WÓJT GMINY CIASNA
Ciasna ul. Nowa 1a
RGK.MB 271.6.2026r.

Dotyczy :L Budowa i modernizacja obiektu pałacowego wraz ze zmianą sposobu użytkowania na budynek szkolno-wychowawczy etap II

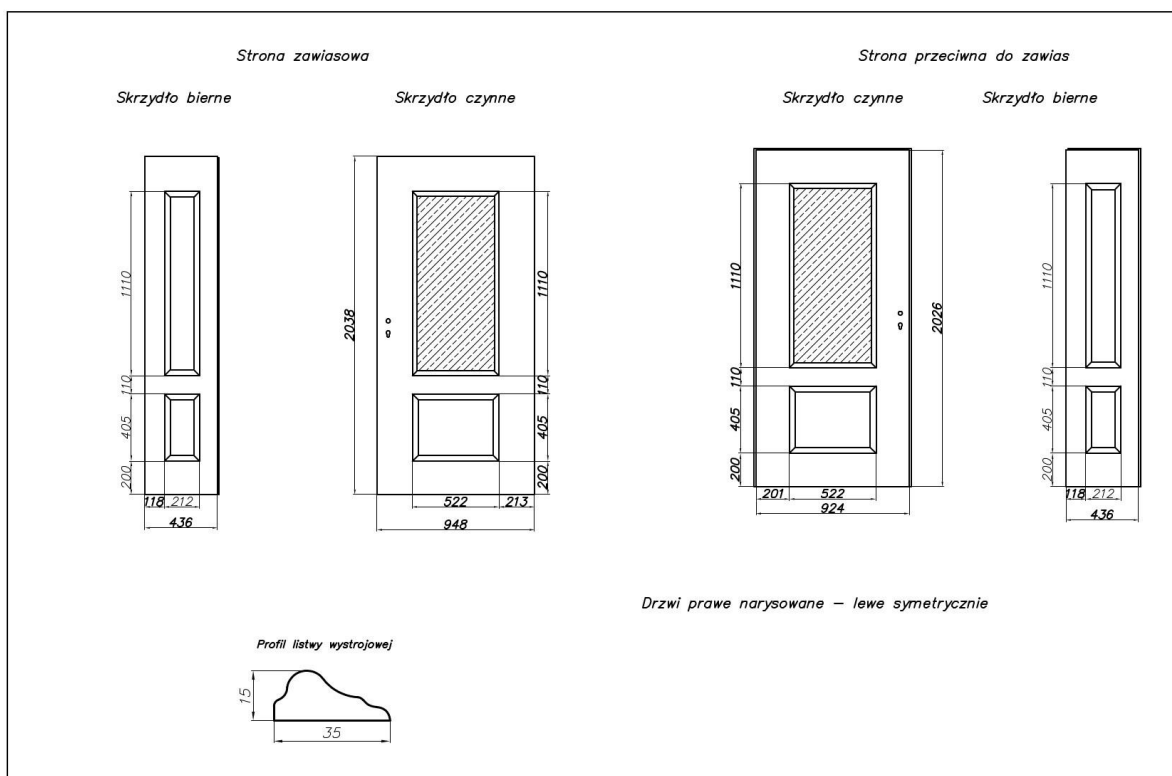
3. W projekcie występują drzwi drewniane o odporności ogniowej EI 30.
Niestety przy konieczności zastosowania drzwi p.poż, nie ma możliwości wykonania Drzwi z podziałem jak w projekcie.

- **drzwi z naświetlem tylko w odporności EI 30**
- **wysokość naświetla możliwa tylko 0,425 m**
- **możliwy podział jak poniżej**

Odp. 3 Zgadząmy się na taki podział i rysunek drzwi jak w przedstawione w punkcie 3
